Fra: Mette Kyed Thorson <mette@arkbc.no>
Sendt: fredag 8. april 2022 15:55
Til: Linda Hammersvik Folkestad; Postmottak Alver
Kopi: Irene Nærbø Wilhelmsen; Larissa Dahl; Pål
Emne: Vedr. Dispensasjonssøknad byggjegrense mot FV 57- gbnr 176/28 Spurkeland - tilbygg og avkøyrse - NGIR
Vedlegg: Illustrasjon av konsekvenser for flytting av parkeringsareal.pdf

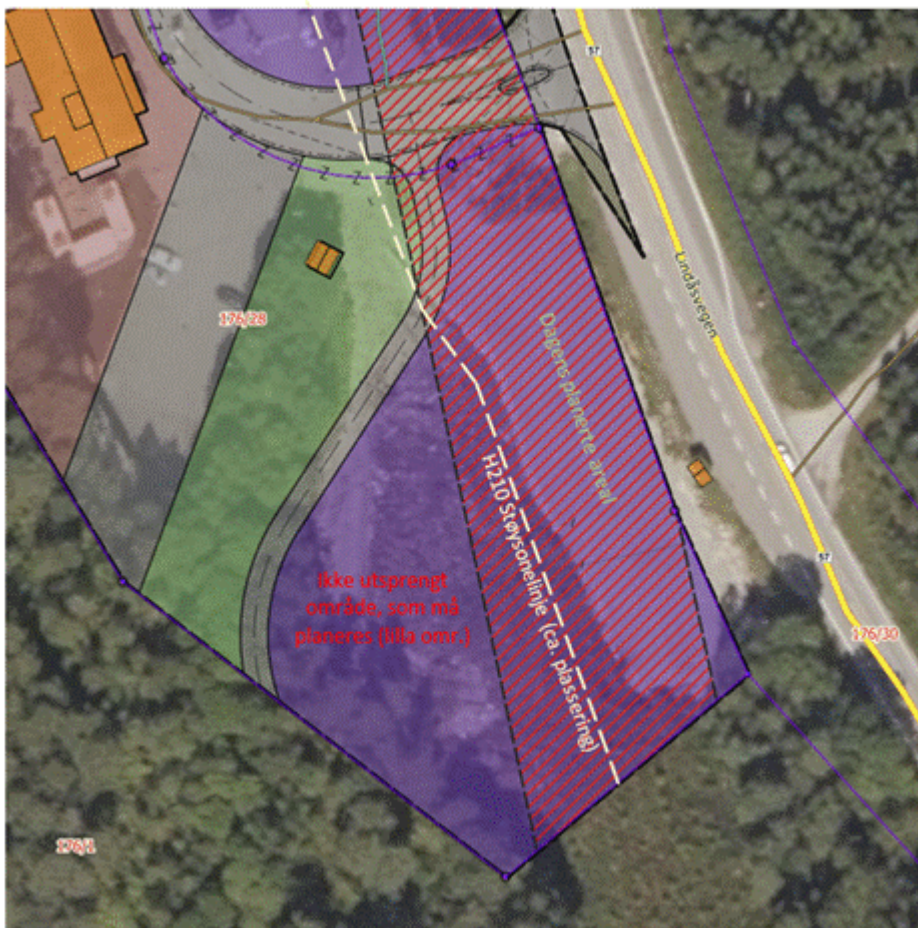
Vi ser at du anbefaler at parkering bør skje vest for formålslinje H210 som er rød støysone. Vi mener ikke at støyhensyn er relevant for en parkeringsplass hvor folk ikke oppholder seg. I øvrig så ligger en del av sorteringsanlegget hvor private kommer for å avlevere søppel, også innenfor rød støysone, og her oppholder folk seg i lenger tid mens de sorterer, enn man gjør når man parkerer eller henter sin bil.

Med begrensning av parkering øst for linje for H210, da kan parkering altså uansett tillates i deler av faresoneområde for høyspent. Hvis vi da søker dispensasjon fra støysonen, så bør vi i prinsippet kunne parkere på den delen av faresoneområdet for høyspent som allerede er planert!

Konsekvensen, av kun å kunne parkere vest for formålsline H210, er at man må planere en langt større del av BN3 enn det som allerede er planert. Vedlagte kartskisse med reguleringsplan over luftfoto, viser hvilket område som i så fall må sprenges ned/planeres for at kunne dekke parkeringsbehovet som NGIR har. Se kart under og kart vedlagt.

Vi mener ikke det er hensiktsmessig å planere ytterligere i BN3 i forbindelse med denne byggesaken, så lenge plassen under høyspenttraseen allerede er opparbeidet og BKK ikke har motforestillinger til å bruke faresonen for høyspent trase for parkering. Se kopi av uttale fra BKK under (den er også vedlagt søknaden):

Vi henviser til vår kommentar til uttalen fra Lillian Bakke Byrknes i Vestland fylkeskommune datert 16.03.2022 og gjentar forslaget til en løsning som er angitt i kommentaren. Forslaget går ut på å gi midlertidig dispensasjon for parkeringsplassen i BN3, så lenge som høyspenttraseen er plassert som den er i dag.

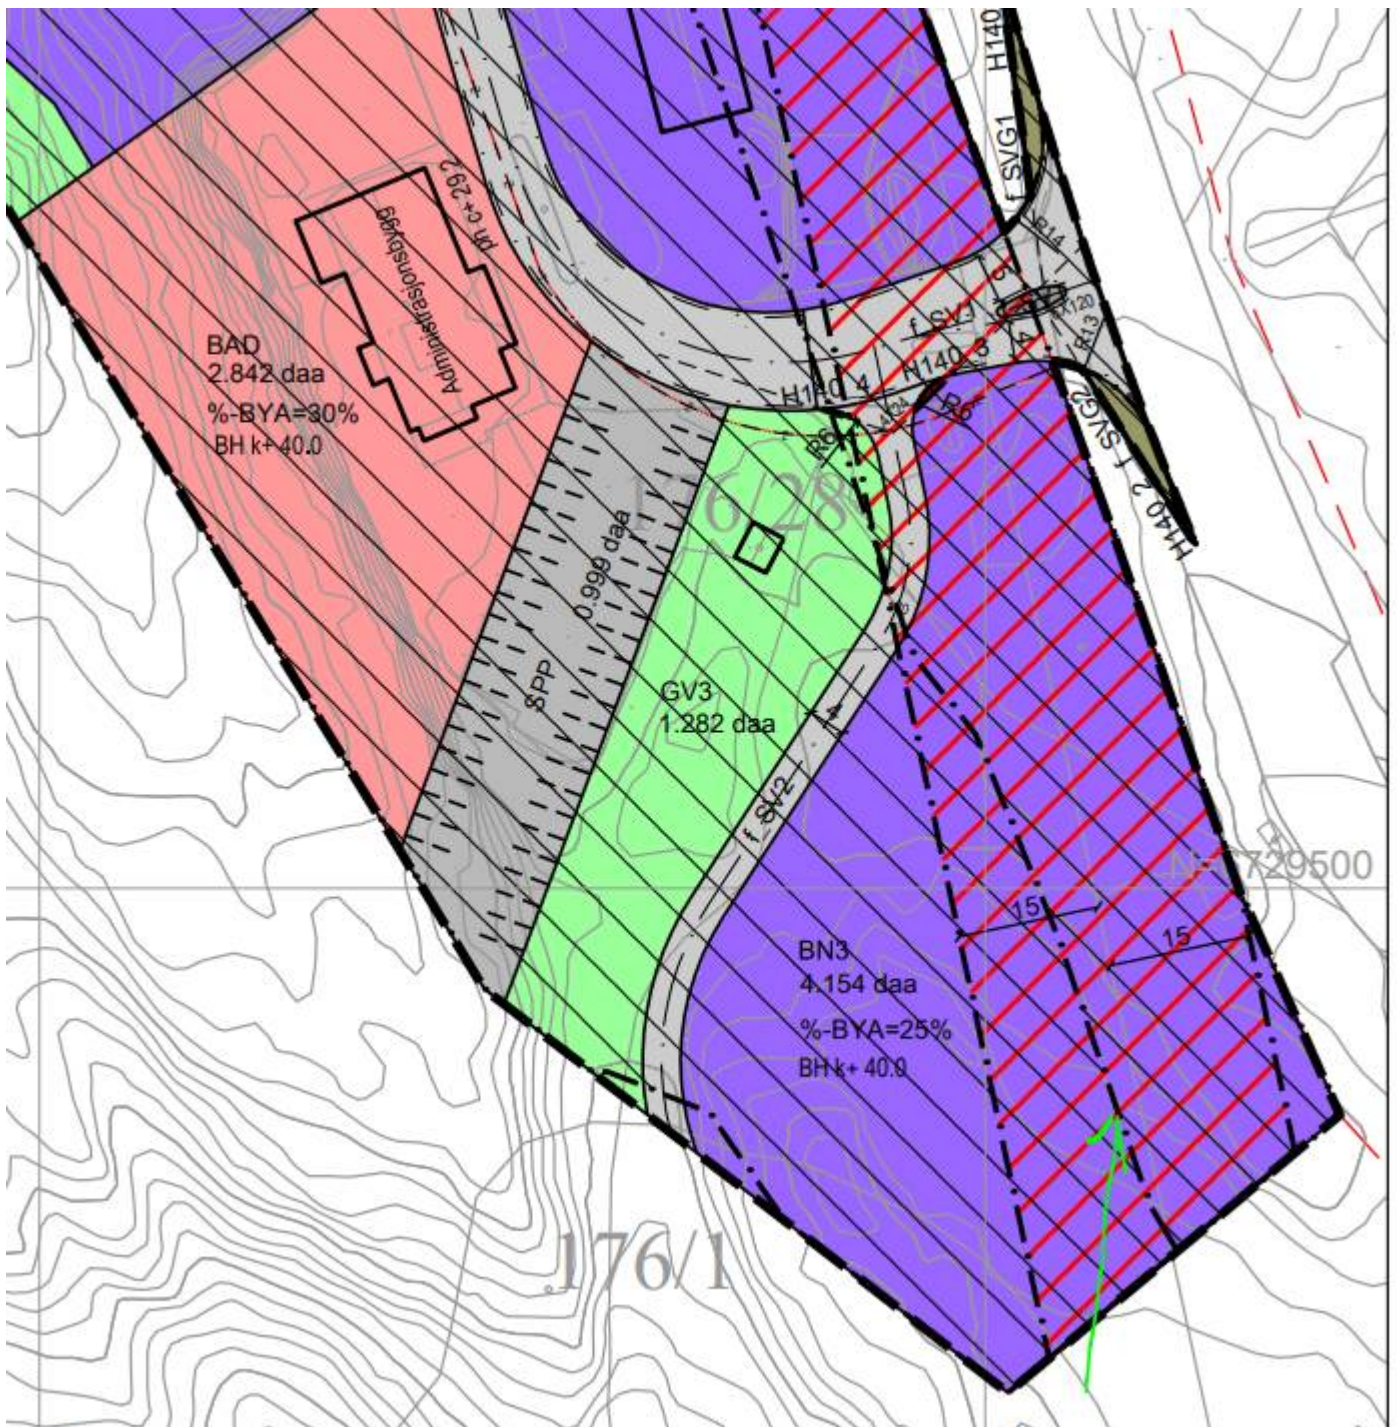
Fylkeskommunen er uttalemynde og ikkje vedtaksmynde i regulert område.
Ser parkeringsplassen er tenkt innanfor område med for sikringsone.

Som vegmynde langs kommunale vegar vil vi anbefale at det ikkje gis dispensasjon for parkering så nærme vegen som tenkt i skisse, men at den blir trekt vekk fra fv57 og plassert bakenfor sikringsone merka med grønn pil.
